Název akce : Požární zbrojnice pro jednotku Sboru dobrovolných hasičů
Turnov - Turnov, Vesecko S0.01 - hasičská zbrojnice +
S0.02 - hasičská věž

2.DOPLNĚK POŽÁRNĚ BEZPEČNOSTNÍHO ŘEŠENÍ

které jsem vypracoval v 5/2022 pod z.č.87/5/22 + 1.doplnek PBŘ, který jsem vypracoval v 2/2025 pod z.č.46/2/25 dle změny v průběhu realizace stavby před změna zastřešení v jednopodlažní části objektu požární zbrojnice S0.01

Datum PD : 12/2025 - změna v průběhu realizace stavby

DEK Střecha ST.1011A (DEKROOF 14-A)

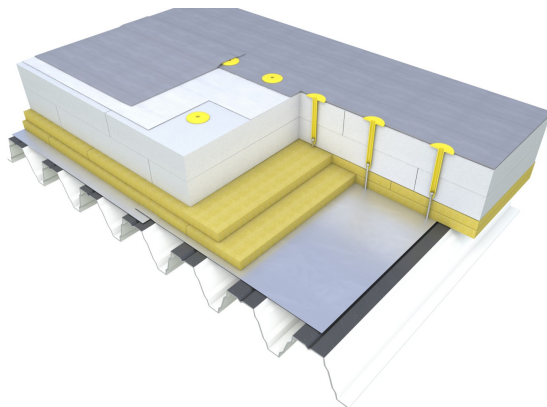
Věc : Oproti původnímu projektu se provede z důvodu úspory financí navrhovaného objektu požární zbrojnice jedna změna zastřešení v jednopodlažní části objektu požární zbrojnice S0.01 :

Nově navrhované zastřešení jednopodlažní části objektu požární zbrojnice S0.01 (celá garáž PU1 + jednopodlažní část PU2) :

- ŽB nosný skelet (ŽB sloupy 300/300 mm, ŽB průvlaky 300/600 mm + 400/600 mm) + KOB plech + tepelná izolace tl.80 mm a spádové klíny z miner.vaty + tepel.izolace EPS tl.300 mm + separační sklovláknitá vrstva + hydrofólie ... - viz atest - střešní plášť nešíří požár ČSN 730810 čl.8.3 - $B_{ROOF}(t_3)$ + nástřešní fotovoltaická elektrárna
- viz atest navrhovaného střeš.pláště ... REI 30 DP1 (viz příloha 2.doplňku PBŘ)

Závěr : Pož.odolnosti a druhy konstrukcí - **vyhovují !**

1) Nově navrhované zastřešení jednopodlažní části objektu požární zbrojnice S0.01 (celá garáž PU1 + jednopodlažní část PU2) - střešní plášť nešířící požár - B_{ROOF} (t3) s požární odolností REI 30 DP1 minut z hlediska PO **vyhovuje bez opatření !**
